ВЪЗРАЖЕНИЕ

Против: Процедурата по ЗООС и ЗБР за ИП: **"Подобряване на условията за навигация в общия българо-румънски участък на р. Дунав"** - *FAST Danube*, както и срещу Докладите по ОВОС/ОСВ за това ИП.

Подател: Сдружение „Балканка“, гр. София, бул. Челопешко шосе №26
Чрез своя представител: Димитър Йорданов Куманов
Адрес за кореспонденция: София, ж.к.Стрелбище, бл.8, вх.Д, ап.87
Тел.0887 931 241 dkoumanov@abv.bg

При Орсоа:

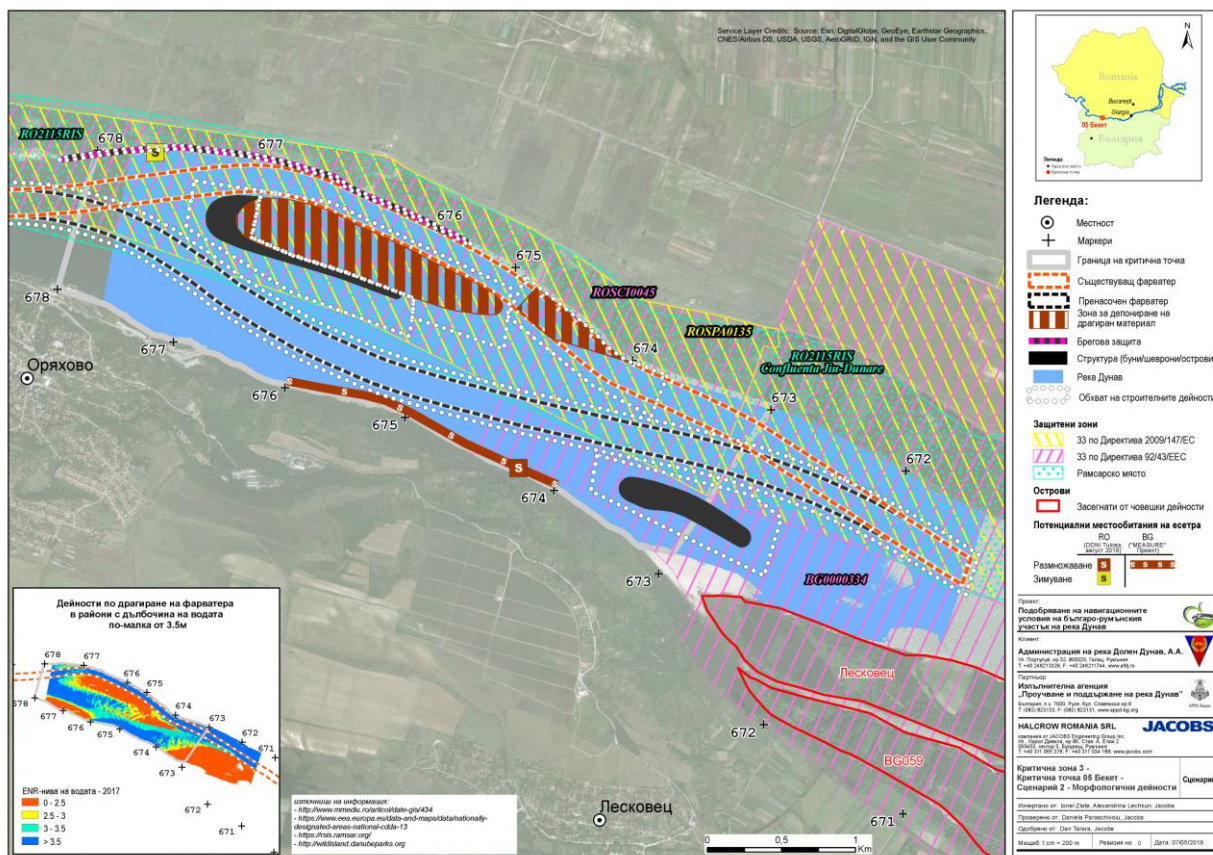
Това е най-известното активно свлачище по българския бряг на реката.

Хлъзгателната повърхнина е дълбока, а петата на свлачището е близо до острова.

Въпреки че реката тук е права, фарватерът е от северната страна, защото свлачището непрекъснато избутва дъното на север. Виждаме, че проектираният фарватер е преместен на юг към острова в сравнение със сегашната ситуация. Всяко удълбочаване на фарватера тук трябва да бъде напълно защитено чрез проверки за стабилност на южния бряг на реката...."

Предвиденото удълбочаване на Дунава при Добри дол-Орсоя и при Оряхово има 100% гаранция да активизира свлачищата. Специално за това при Орсоя - освен другото, трябвали им били проверки за стабилност, обаче било нямамо данни и затова упражнението с проверките било безсмислено?

При Оряхово:

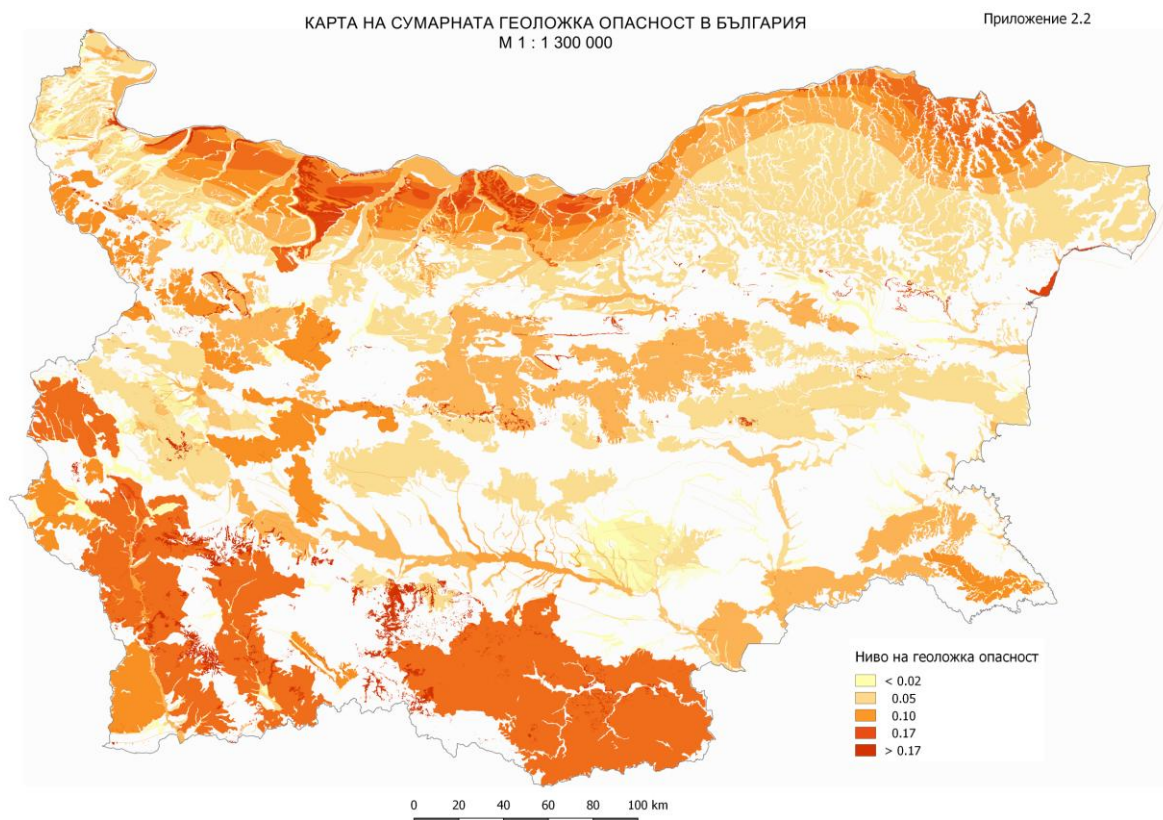
"...радикалното преместване на фарватера от север на юг е много противоречиво.

Драгирането на дъното за новото трасе рано или късно ще предизвика нови свлачища по южните брегове. Новият фарватер ще докосва южния бряг при rkm675 и ще го застраши не само със свлачища, но и със странична ерозия."
